高性能多核種除去設備の使用前検査受検に伴う 実施計画の変更に関する補足説明資料

2022年8月17日

東京電力ホールディングス株式会社

<参考> 2022年2月の運転後の対応について

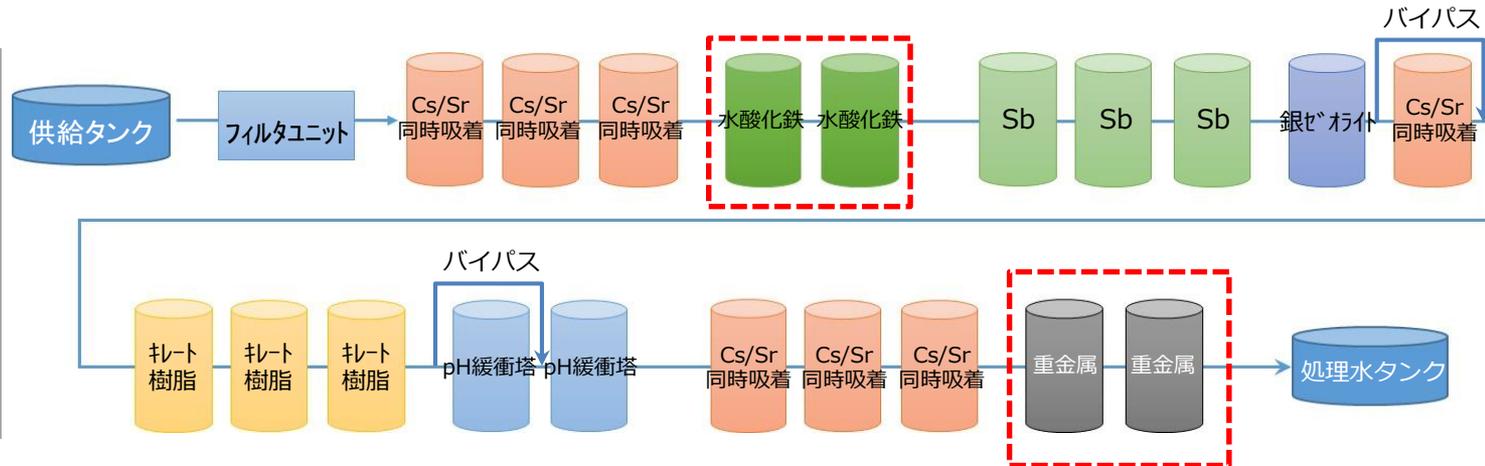
- 2022年2月の運転では処理水が告示濃度比総和 1（主要7核種評価）を上回ったことを受け、吸着塔（重金属，キレート樹脂）を交換するとともに、元の吸着塔構成に見直しを実施した。

2022年2月の吸着塔配置

2022年5月の吸着塔配置

告示濃度比総和1未満の除去処理性能確認
